**Verslag huishoudelijke elektrische installatie op laagspanning en zeer lage spanning****Algemeen:**

Referentie: 010-20260508-03	Datum controle: 08/05/2026
Keurder: 010

Eigenaar: Onbekend	EAN-code: 541448820056879948
Adres installatie: Bosdreef 15, 2360 - Oud-Turnhout	Nummer teller(s): 1SAG1105540404
	Distributienetbeheerder installatie: Fluvius
Datum uitvoering installatie:	☐ Vóór 01/10/1981 ☒ Tussen 01/10/1981 en 01/06/2020 ☐ Vanaf 01/06/2020
Type:	☒ Wooneenheid ☐ Niet-huishoudelijk ☐ PV ☐ Batterij ☐ Laadpaal

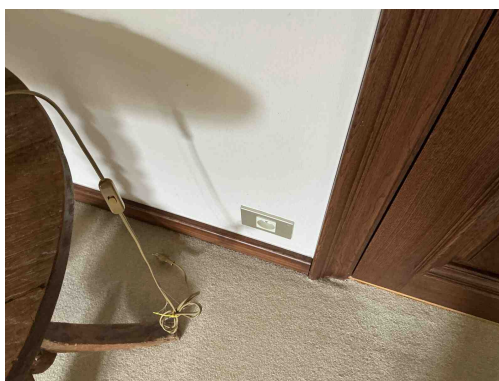
T10 - Bepaalde contactdozen en/of schakelaars zijn niet degelijk bevestigd (Boek 1: 1.4.1.3).
Opmerking: Oa berging en living

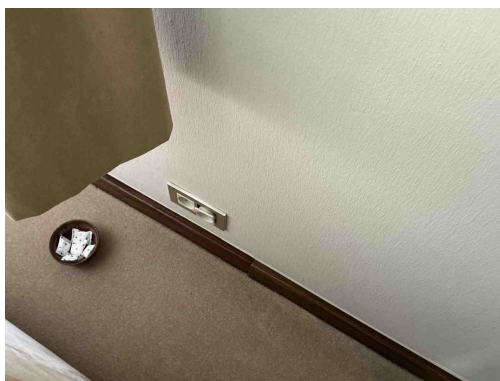
T10 - Bepaalde contactdozen en/of schakelaars zijn niet degelijk bevestigd (Boek 1: 1.4.1.3).
Opmerking: Oa berging en living

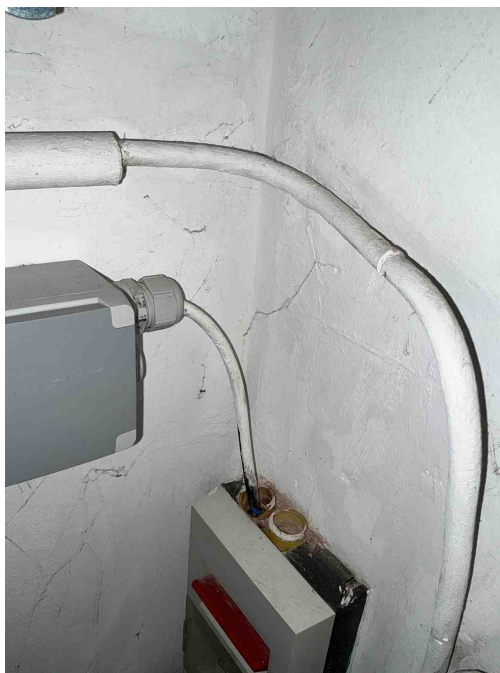
T09 - Bepaalde contactdozen en/of schakelaars zijn beschadigd (Boek 1: 1.4.1.3).
Opmerking: Oa living

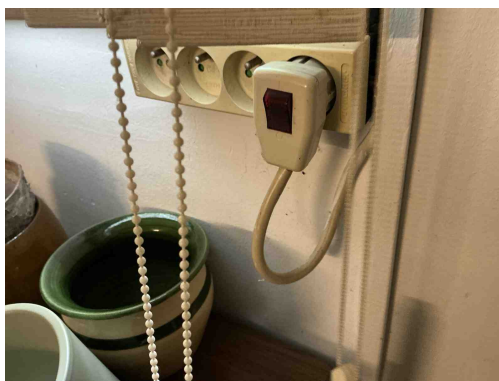
C38 - Het gebruikte kabeltype (snoerkabel) voldoet niet aan de specificaties die van toepassing zijn op voedingsleidingen voor vaste installatie (Boek 1: 1.4.2.1, 5.2.6.2).
Opmerking: Oa garage en cv ketel

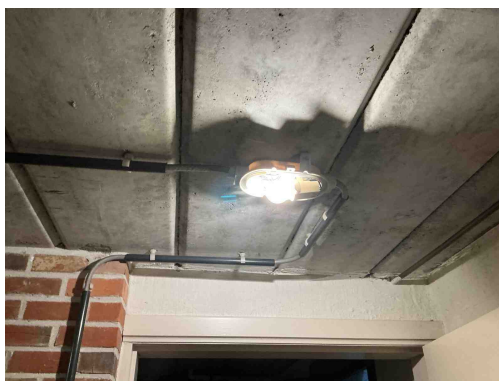
C38 - Het gebruikte kabeltype (snoerkabel) voldoet niet aan de specificaties die van toepassing zijn op voedingsleidingen voor vaste installatie (Boek 1: 1.4.2.1, 5.2.6.2).

Opmerking: Oa garage en cv ketel

C21 - Het gebruik van geleiders van het type VOB, zonder bijkomende afscherming is niet toegestaan (Boek 1: 5.2.9.6).

Opmerking: Oa aan bord 1 en garage

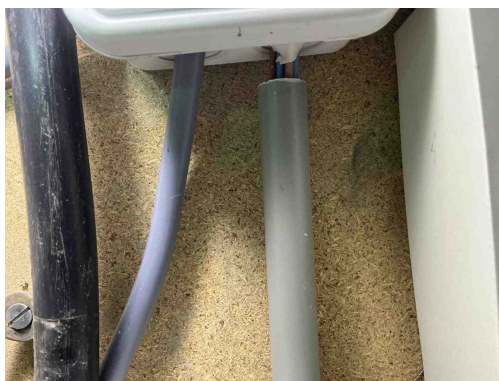
T23 - Het elektrisch materiaal is beschadigd. (Boek 1: 1.4.1.3).

Opmerking: Oa kelder

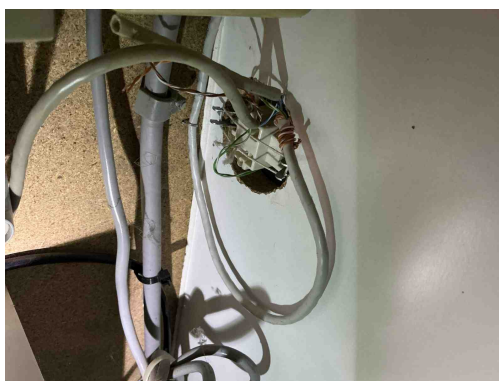
C21 - Het gebruik van geleiders van het type VOB, zonder bijkomende afscherming is niet toegestaan (Boek 1: 5.2.9.6).
Opmerking: Oa aan bord 1 en garage

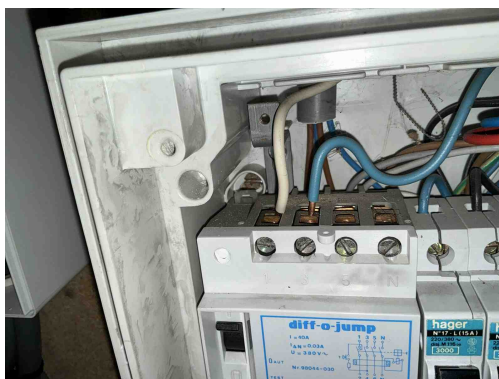
D24 - De differentieelstroombeschermingsinrichtingen die worden geplaatst in huishoudelijke installaties dienen tenminste van het type A te zijn (Boek 1: 5.3.5.3).

Opmerking: Oa bord 1 en 2

B29 - Het elektrisch verdeelbord in een huishoudelijke ruimte is niet voorzien van een deur (Boek1: 5.3.5.1).

Opmerking: Oa bord 1

B17 - De voedingsspanning is niet op elk bord vermeld (Boek 1: 3.1.3.3).

B18 - Het volgnummer is niet op elk bord vermeld (Boek 1: 3.1.3.3).

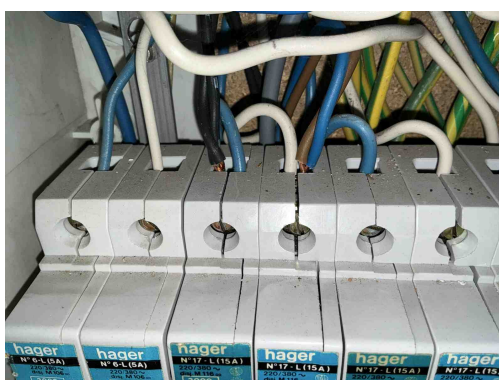
D24 - De differentieelstroombeschermingsinrichtingen die worden geplaatst in huishoudelijke installaties dienen tenminste van het type A te zijn (Boek 1: 5.3.5.3).

T21 - Het elektrisch materieel is niet geplaatst volgens de voorschriften van de fabrikant/ regels van goed vakmanschap . (Boek 1: 1.4.1.3)

Opmerking: Oa bord 2 en 3 ophanging van het bord vijzen niet afgedekt en teveel kabels in een automaat

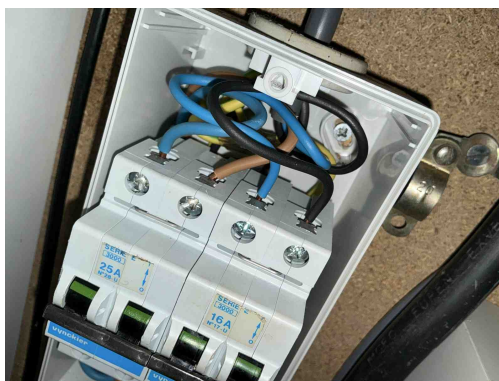
T21 - Het elektrisch materieel is niet geplaatst volgens de voorschriften van de fabrikant/ regels van goed vakmanschap . (Boek 1: 1.4.1.3)

Opmerking: Oa bord 2 en 3 ophanging van het bord vijzen niet afgedekt en teveel kabels in een automaat

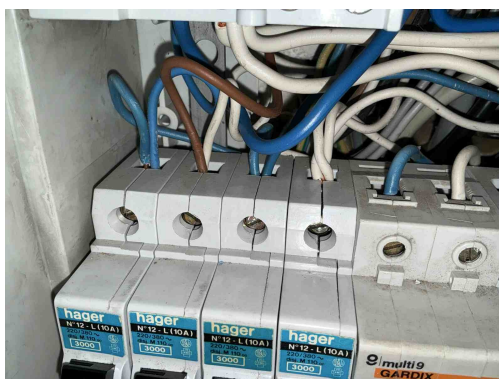
T21 - Het elektrisch materieel is niet geplaatst volgens de voorschriften van de fabrikant/ regels van goed vakmanschap . (Boek 1: 1.4.1.3)

Opmerking: Oa bord 2 en 3 ophanging van het bord vijzen niet afgedekt en teveel kabels in een automaat

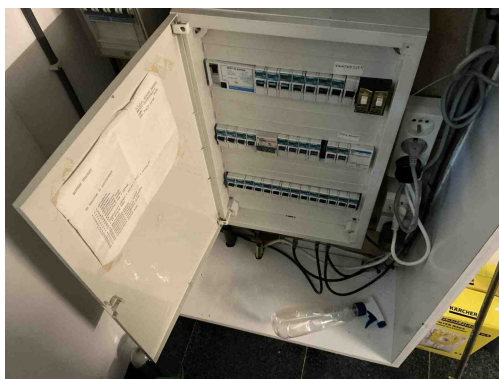
B30 - De houder van de beveiliging in een huishoudelijke ruimte is niet voorzien van aangepaste kalibreerelementen (Boek1: 5.3.5.5).

Opmerking: Oa bord 5

B17 - De voedingsspanning is niet op elk bord vermeld (Boek 1: 3.1.3.3).

B18 - Het volgnummer is niet op elk bord vermeld (Boek 1: 3.1.3.3).

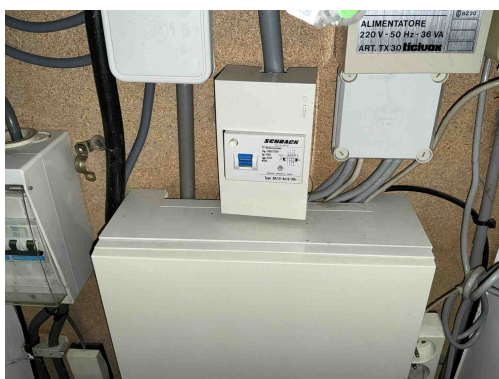
B17 - De voedingsspanning is niet op elk bord vermeld (Boek 1: 3.1.3.3).
Opmerking: Oa bord 1,2,3,4,5,....

B18 - Het volgnummer is niet op elk bord vermeld (Boek 1: 3.1.3.3).
Opmerking: Oa bord 1,2,3,4,5,....

B06 - Het elektrisch verdeelbord heeft niet de minimale beschermingsgraad IPXX-B in een gewone ruimte (Boek 1: 4.2.2.3).
Opmerking: Oa bord 2

D08 - De nodige markeringen op de beveiligingstoestellen ontbreken of zijn onleesbaar (Boek 1: 5.3.5.5).
Opmerking: Oa bord 2

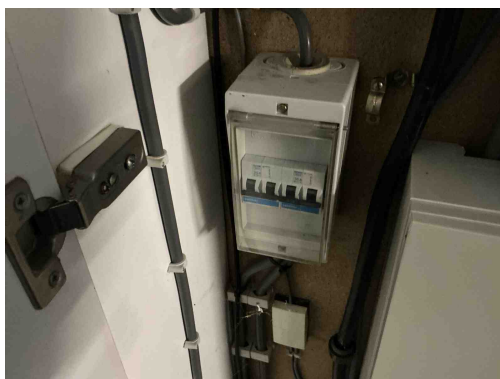
B17 - De voedingsspanning is niet op elk bord vermeld (Boek 1: 3.1.3.3).
Opmerking: Oa bord 1,2,3,4,5,....

B18 - Het volgnummer is niet op elk bord vermeld (Boek 1: 3.1.3.3).
Opmerking: Oa bord 1,2,3,4,5,....

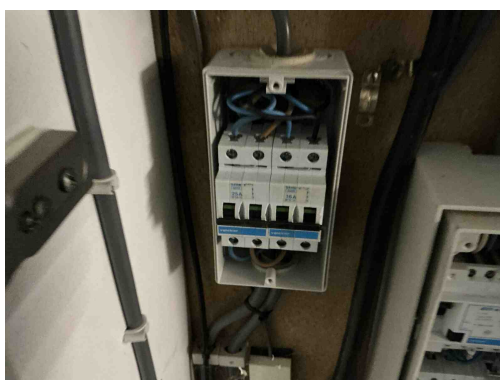
B17 - De voedingsspanning is niet op elk bord vermeld (Boek 1: 3.1.3.3).
Opmerking: Oa bord 1,2,3,4,5,....

B18 - Het volgnummer is niet op elk bord vermeld (Boek 1: 3.1.3.3).
Opmerking: Oa bord 1,2,3,4,5,....
